改善箇所説明図

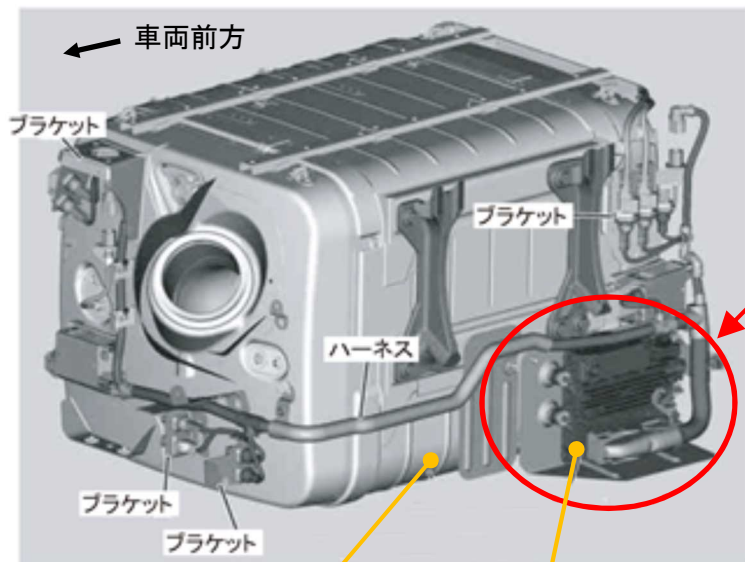
基準不適合発生箇所

令和4年3月3日付け「届出番号 5109」の対象車の一部において、改善措置の作業指示が不適切なため、排出ガス発散防止装置制御端末 (ACM) の制御プログラムが正しく書き換えられていない。そのため、ACM の故障診断が正しく行われず。

改善措置の内容

全車両、正しいACM制御プログラムに書換える。

識別 : 作業完了車には、ステアリングコラム裏のブラケット側面に白色ペイントを塗布する。
